INFORME DE CONTROL ESPECÍFICO N° 027-2024-2-0343-SCE

SERVICIO DE CONTROL ESPECÍFICO A HECHOS CON PRESUNTA IRREGULARIDAD MUNICIPALIDAD DISTRITAL DE CATAC CATAC – RECUAY – ANCASH

EJECUCIÓN DE LA OBRA: "CREACIÓN DEL SERVICIO DE TRANSITABILIDAD PEATONAL DEL PASAJE RAMOS DEL BARRIO DE YANAPAMPA HACIA LA CARRETERA DEL CENTRO POBLADO DE CATACPATA DEL DISTRITO DE CATAC, PROVINCIA DE RECUAY, DEPARTAMENTO DE ANCASH", POR LA MODALIDAD DE ADMINISTRACIÓN DIRECTA

IMAGEN N° 1
PLANO P-A: PLANO ARQUITECTONICO, DEL EXPEDIENTE TÉCNICO – DETALLE DE ESCALINATA EN LINEA RECTA

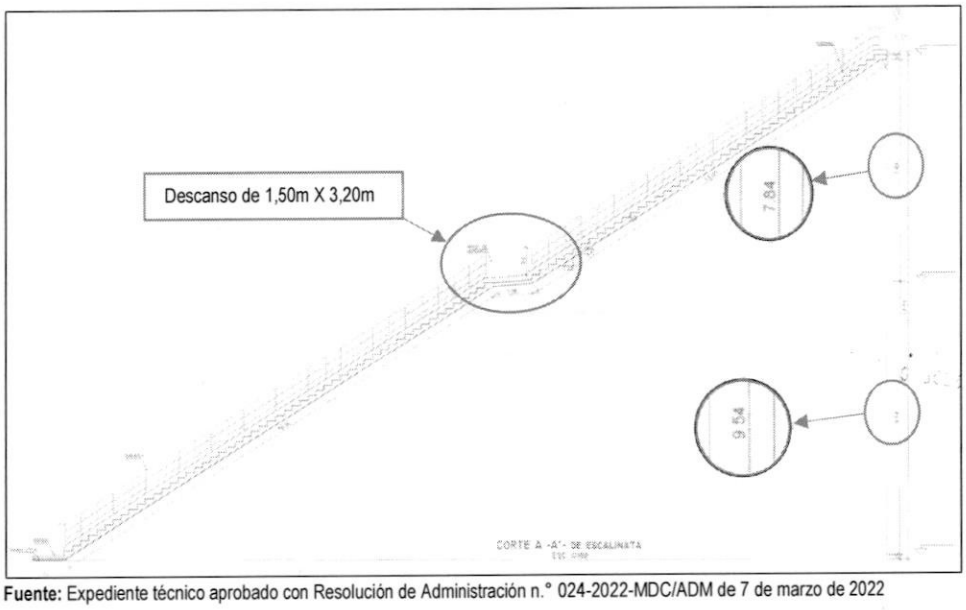
Como es de verse, según los planos P-A: Plano arquitectónico y E-1: Plano estructural del expediente técnico **(Apéndice n.° 9)**, el diseño de la escalera era de 3,20m de ancho, en línea recta, conformado por dos tramos; el primer tramo con una longitud inclinada de 19,00m, con una altura de 9,54m y 52 pasos y el segundo tramo con una longitud inclinada de 15,30m, con una altura de 7,84m y 42 pasos. Asimismo, entre los dos tramos se observa un solo descanso proyectado de 1,50m de largo por 3,20m de ancho y 1,51m de longitud inclinada; haciendo un total de 35.81m de longitud inclinada.

FOTOGRAFÍAS N°s 3 Y 4
ESCALERA CONSTRUIDA SIN DESCANSOS

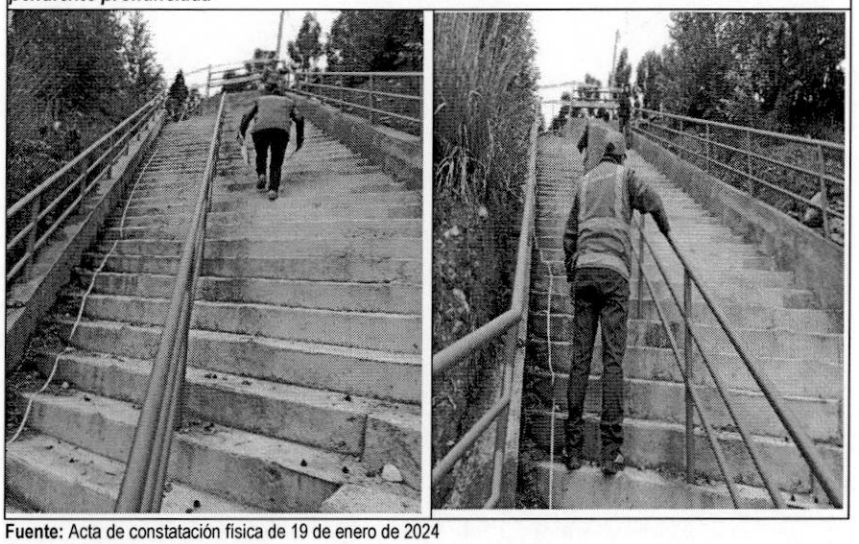
Escalera del lado izquierdo, cuenta con 38 contrapasos, y 37 pasos, sin descanso; los pasos tienen longitudes entre 12cm, 13cm, 15cm, 20cm, 21cm y contrapasos de 17cm, 18cm, 20cm, se visualiza tres barandas instaladas, no obstante, para el ascenso presenta dificultad por la pendiente pronunciada

Es así que, durante la ejecución de obra se realizó la modificación, construyendo un primer tramo de escalera de 52 pasos, seguidamente se observa dos (2) tramos inclinados al lado derecho e izquierdo, cuyas dimensiones tampoco cumplen con el artículo 23 de la Norma Técnica A.010 Condiciones Generales de Diseño, así como el literal a) del artículo 5 de la Norma G.010 Consideraciones Básicas, y los literales a) y e) del artículo 1 de la Norma G020 Principios Generales del Reglamento Nacional de Edificaciones.

IMAGEN N° 3
PLANO E-1: PLANO ESTRUCTURAL, DEL EXPEDIENTE TÉCNICO – DETALLE DE CIMENTACIÓN DE MURO DE CONTENCIÓN PROYECTADO

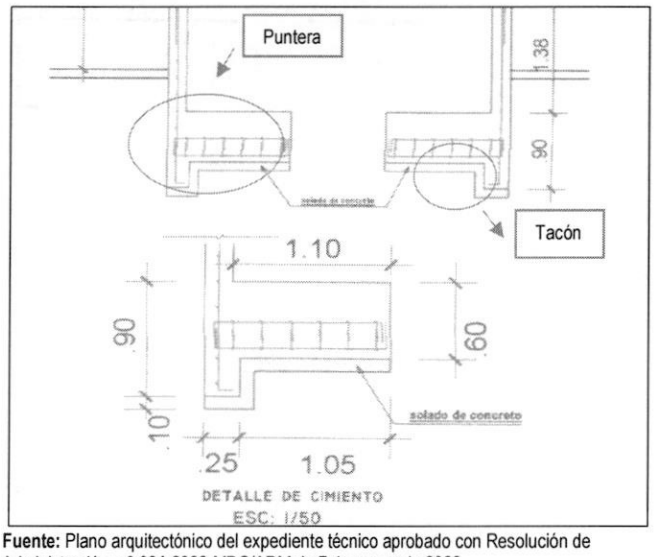
Al respecto, según el contenido del expediente técnico **(Apéndice n.°9)** aprobado por la Entidad, no existe los estudios básicos de ingeniería: Estudio de Mecánica de Suelos[6], estudio hidrológico-entre otros- además no se encuentra el diseño y/o memoria de cálculo, no obstante, en el capítulo 13. Planos del expediente técnico **(Apéndice n.°9)**, se observa los planos E-1: Plano estructural, E-2: Plano estructural y P-A: Plano arquitectónico, los cuales muestran las características y/o dimensiones de muros de contención y drenaje, conforme se muestra a continuación:

El muro de contención proyectado se trata de un muro de forma triangular cuya altura varia de 0,0m a 9,54m (altura mayor a 2,0 m), cuya cimentación no cuenta con estudio de mecánica de suelos y diseños correspondientes, pese a esta omisión, en los planos antes mencionados[7] **(Apéndice n.°9)** se consideró que la cimentación estaría a una profundidad de 1,50m con doble enmallado de acero de diámetro de ½" espaciadas a 0,20m, con la puntera de 1,30m X 0,60m y el tacón de 0,25m X 0,30m; conforme se muestra a continuación:

IMAGEN N° 4
PLANO P-A: PLANO ARQUITECTONICO, DEL EXPEDIENTE TÉCNICO – DETALLE DE ALTURA DE MURO DE CONTENCIÓN PROYECTADO

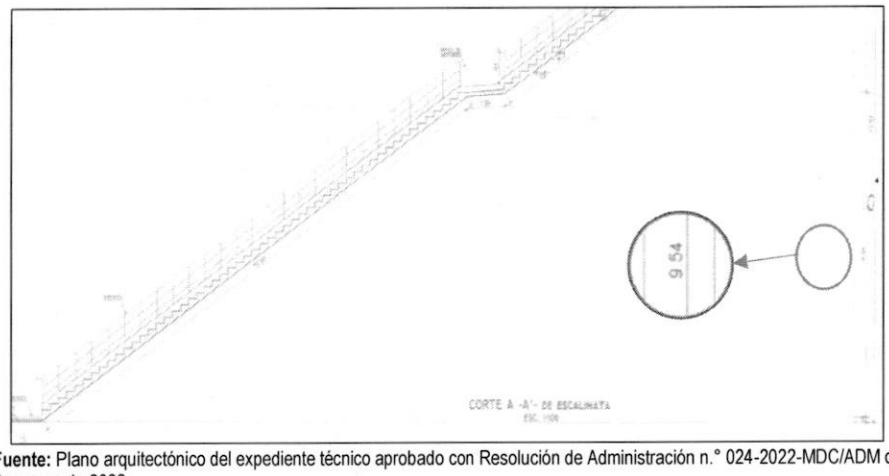
En el capítulo 13. Planos del expediente técnico aprobado **(Apéndice n.°9)**, se observa los planos E-1: Plano estructural, E-2: Plano estructural y P-A: Plano arquitectónico, los cuales muestran las características y/o dimensiones de muro de contención de forma triangular, el mismo que presenta una altura proyectada que varía de 0,0m a 9,54 m; con un espesor de 0,20m, la pantalla está compuesta de una sola malla de acero de diámetro de ½" espaciadas a 0,20m y concreto de f'c=175 kg/cm2, tal como se muestra en las imágenes siguientes

FOTOGRAFÍAS N°s 5 Y 6
MURO DE CONTENCIÓN DEL LADO DERECHO, SIN JUNTAS DE CONSTRUCCIÓN CON FISURAS, DISPERSOS A LO LARGO DE LA PANTALLA

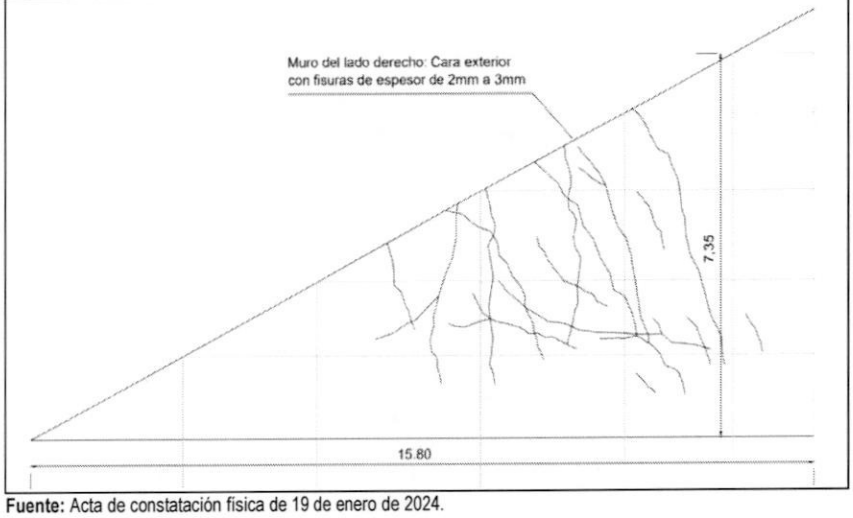
En el muro lado derecho se visualiza fisuras de 2 mm a 3 mm en promedio y que habrían sido cubiertos con algún pegamento, no obstante, las fisuras son más pronunciadas dispersándose a lo largo de la pantalla del muro. Se visualiza humedad en la pantalla del muro.

IMAGEN N° 7
DIAGRAMA DE FISURAS DE 2MM A 3 MM DE ESPESOR EN PANTALLA DE MURO DE LADO DERECHO

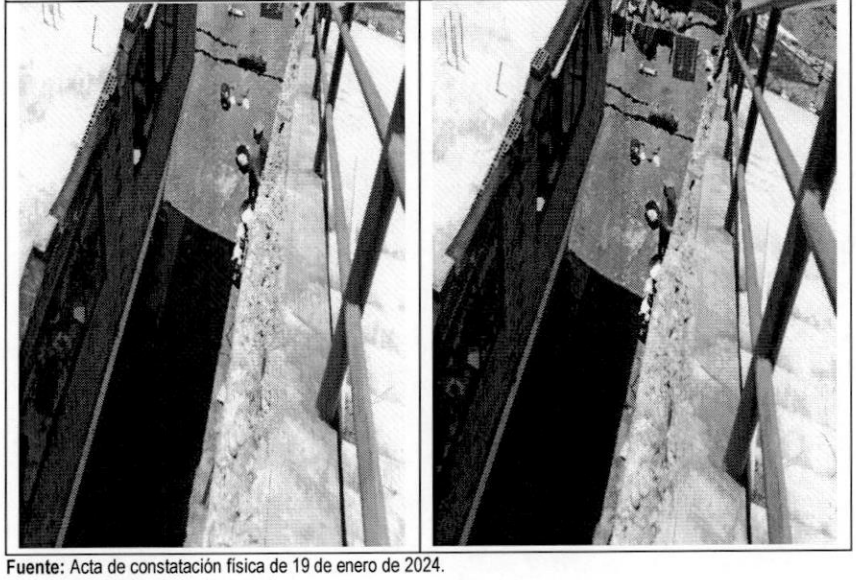
En el muro lado derecho, se visualiza fisuras en pantalla de muro de 2mm a 3mm aproximadamente

IMAGEN N° 8
DIAGRAMA DE DESPLAZAMIENTO VERTICAL DE MURO DE CONTENCIÓN

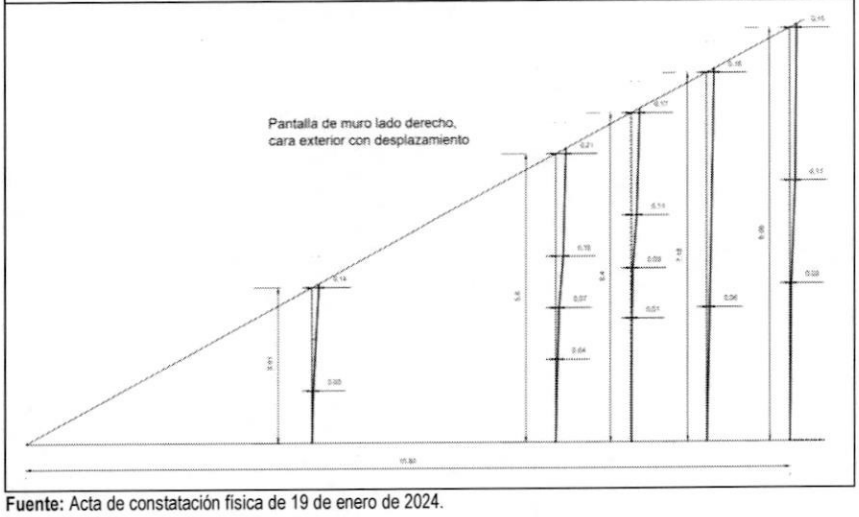
Se visualiza muro de lado derecho, desplazamiento lateral de muro de hasta 21 cm

IMAGEN N° 9
DIAGRAMA DE DESPLAZAMIENTO HORIZONTAL DE MURO DE CONTENCIÓN

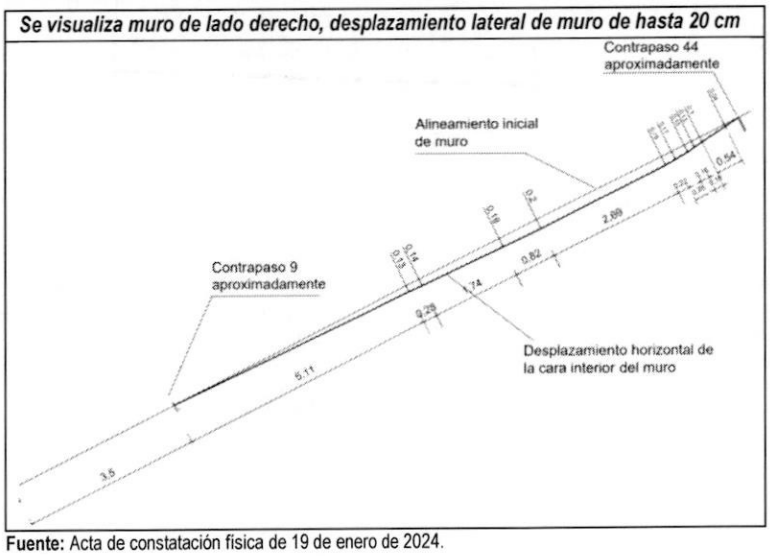
Se visualiza muro de lado derecho, desplazamiento lateral de muro de hasta 20 cm

IMAGEN N° 10
PLANO E-1: PLANO ESTRUCTURAL, DEL EXPEDIENTE TÉCNICO – CORTE LONGITUDINAL DE DRENAJE PROYECTADO

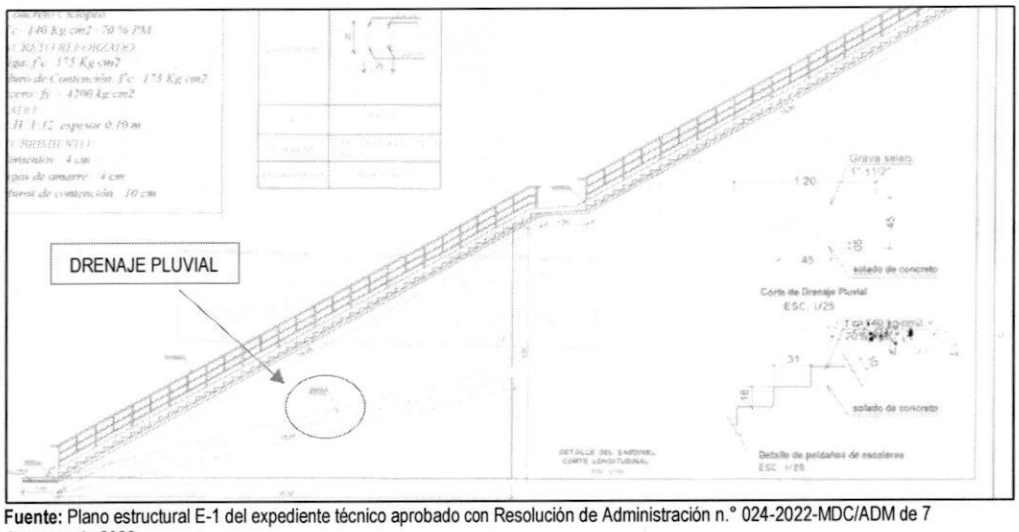
En el capítulo 13. Planos del expediente técnico **(Apéndice n.° 9)**, se observa los planos E-1: Plano estructural y P-A: Plano arquitectónico, los cuales muestran el diseño de drenaje, conforme se muestra a continuación:

Sobre el particular, el numeral 39.13.8 del artículo 39° de la Norma E.050 Suelos y cimentaciones del Reglamento Nacional de Edificaciones, precisa:

> *"39.13.8. Los muros de contención deben tener un sistema de drenaje que evacúe el agua que filtre hacia el para evitar que las fuerzas de filtración reduzcan los factores de seguridad a valores menores que los indicados en el numeral 39.14.6. El sistema de drenaje estará formado por un filtro graduado de material granular sin finos o por un geotextil o geodren".*

FOTOGRAFÍAS N°S 12 Y 13
ASENTAMIENTO DE PASOS Y CONTRAPASOS DE ESCALERA DE HASTA 69 CM

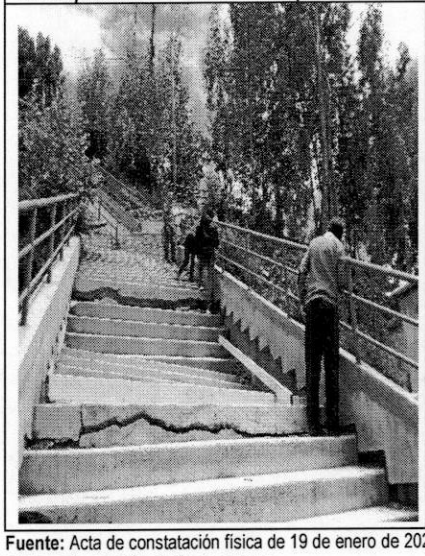
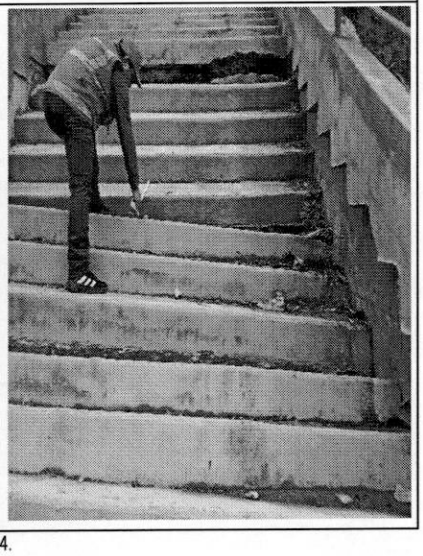
Por lo que, tal hecho, genera cargas adicionales al muro de contención proyectado, generando fisuras y deformaciones horizontales y verticales en la pantalla del muro, lo cual ocasiona asentamiento del material de relleno y como consecuencia el asentamiento de la escalera apoyada sobre esta, siendo así que, se ha advertido que la escalera se ha asentado hasta en 0,69m, produciendo fallas y fisuras en la escalera, tal como se muestra a continuación:

Se visualiza grietas en escalera y asentamiento de gradería, aproximadamente desde el contrapaso n.° 9 hasta el contrapaso n.° 42

FOTOGRAFÍAS N°S 14 Y 15
ASENTAMIENTO DE ESCALERA

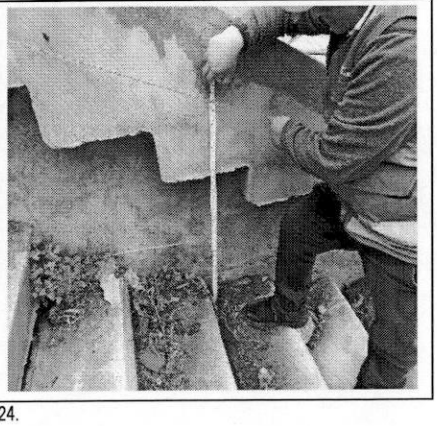
Se visualiza en el muro lado izquierdo asentamiento de gradería de escalera, verificándose el conteo de abajo hacia arriba en el contrapaso 26, el asentamiento de 20 cm	*Se visualiza en el muro lado derecho asentamiento de gradería de escalera, verificándose el conteo de abajo hacia arriba en el contrapaso 34, el asentamiento de 64 cm*

IMAGEN N° 12
DIAGRAMA DE ASENTAMIENTO DE ESCALERA

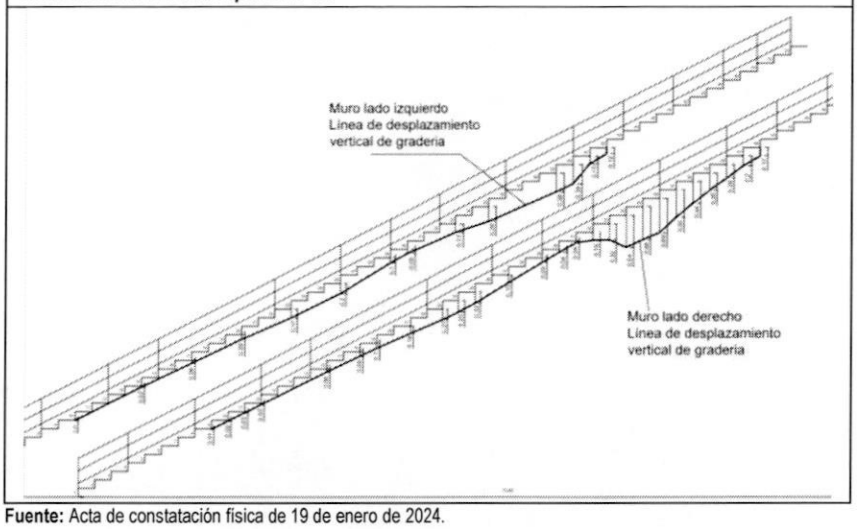
Se visualiza desplazamiento vertical de gradería- que varía desde 1cm en el contrapaso n.° 9, hasta 69 cm en el contrapaso n.° 36

FOTOGRAFÍAS N°s 16, 17, 18 Y 19
ESTADO ACTUAL DE ESCALERA Y MURO DE CONTENCION

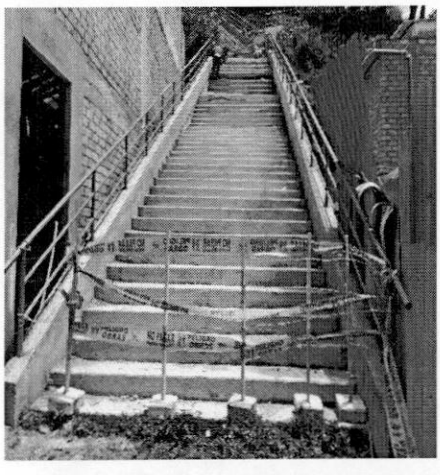
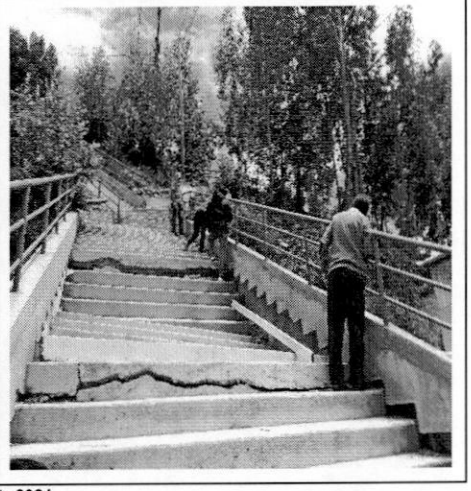
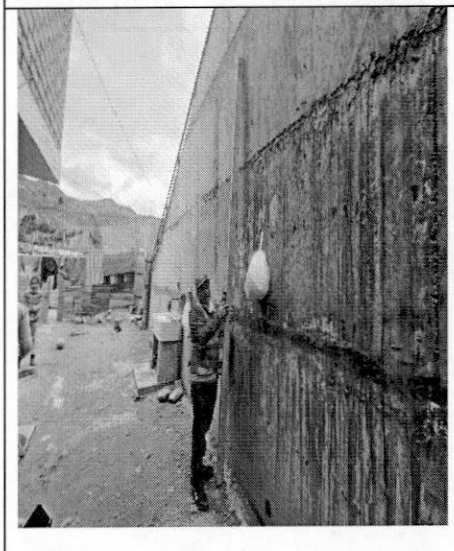
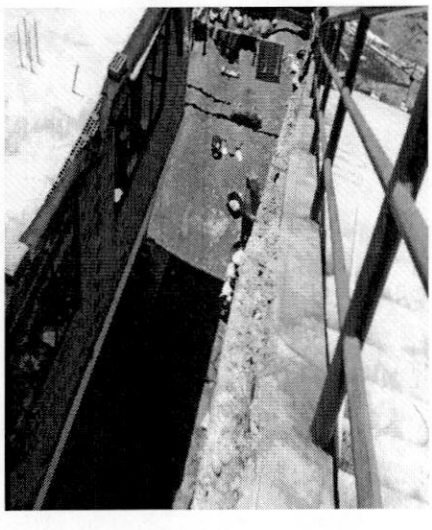
Se visualiza que la Entidad ha clausurado el acceso a las escaleras	*Se visualiza los asentamientos y fallas que presenta la escalera*

Se visualiza fisuras y deformaciones en el muro de contención	*Se visualiza deformaciones del muro de contención*
